TRAMONTINA FARROUPILHA S.A. - IND. MET.	
	Título: BOLETIM TÉCNICO SERVIÇO AUTORIZADO COZINHAS PROFISSIONAIS	Nº: 34
		Página 1 de 2

Boletim Técnico nº 34

Título: Alteração do material da grelha do fogão para Campinas

Imagem	Referencia	Descrição
	67005/003	FOGAO GAS ACO INOX MAXIFORN.N120X90

Figura 1: Modelo de grelha em aço inoxidável

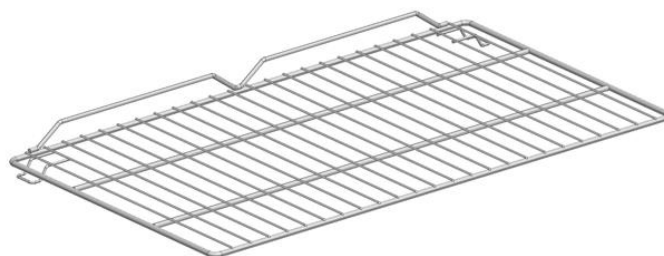
2. Identificação dos componentes nos modelos antigos: Os equipamentos comercializados com o número de série P2412A67005003000001 até P2412A67005003000027, contém o modelo de grelha representado abaixo na figura 1, no qual o material é de aço inoxidável. Foi feita essa alteração apenas para os Fogões a gás de Campinas.

- 3. Identificação dos componentes nos modelos atuais:** Os equipamentos comercializados com número de série diferente dos citados acima, contém o modelo de grelha abaixo na figura 2, no qual o material é de aço galvanizado e deve ser fornecido com a referência 67000921

OBS.: Este modelo é apenas para os fogões de Campinas e deve ser solicitado pela referência 67000/951.

OBS.: Ambos os modelos são intercambiáveis, a única diferença é o material da grelha, no qual a grelha de aço inoxidável deve ir apenas para os números de série citados acima no tópico 2, e foi deixado 10 unidades em estoque para reposição.
